改善箇所説明図

不具合内容：

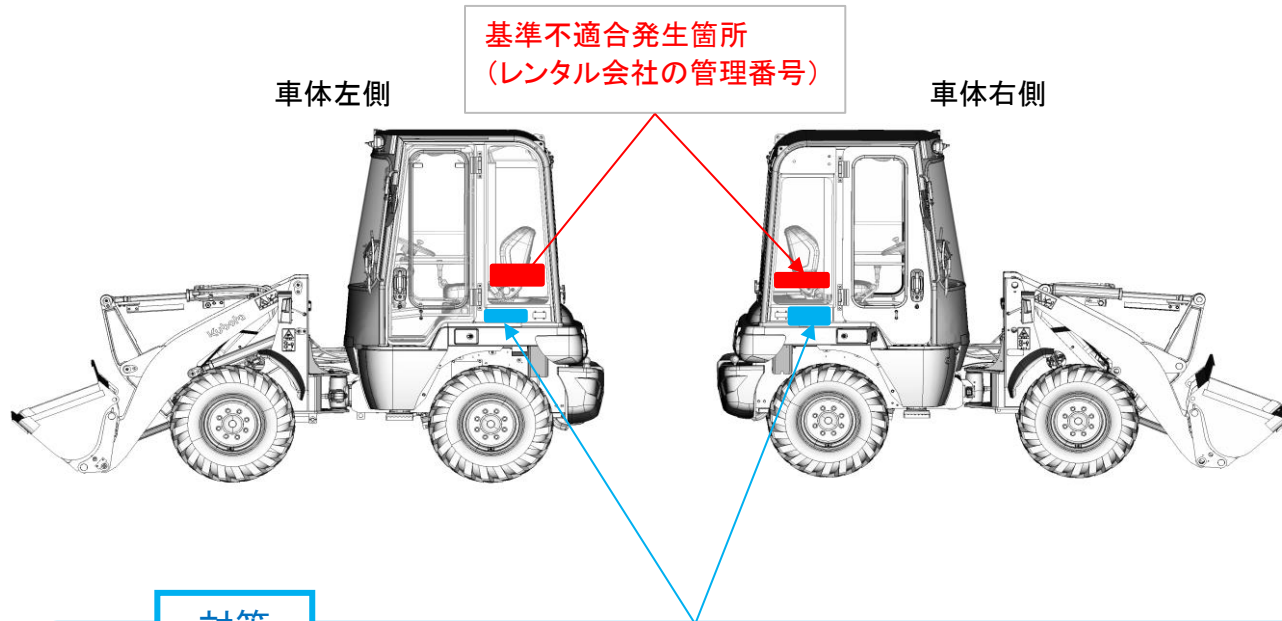
車体の左右側面ガラスにレンタル会社の管理番号を貼り付けている。

ホイールローダのキャブ仕様機両側面ガラスにレンタル会社の管理番号のステッカーを販売会社で貼付されたものがある。その為、道路運送車両法の保安基準第29条(窓ガラス)に適合しないおそれがある。

キャブ仕様機側面ガラスに貼り付けたレンタル会社の管理番号のステッカーを剥がし、リアフェンダー側面に貼り直す。

対象車両のステッカー貼付け位置を確認し側面ガラスに貼付けされていた場合は、ステッカーを剥がし、リアフェンダー側面に貼り直す。
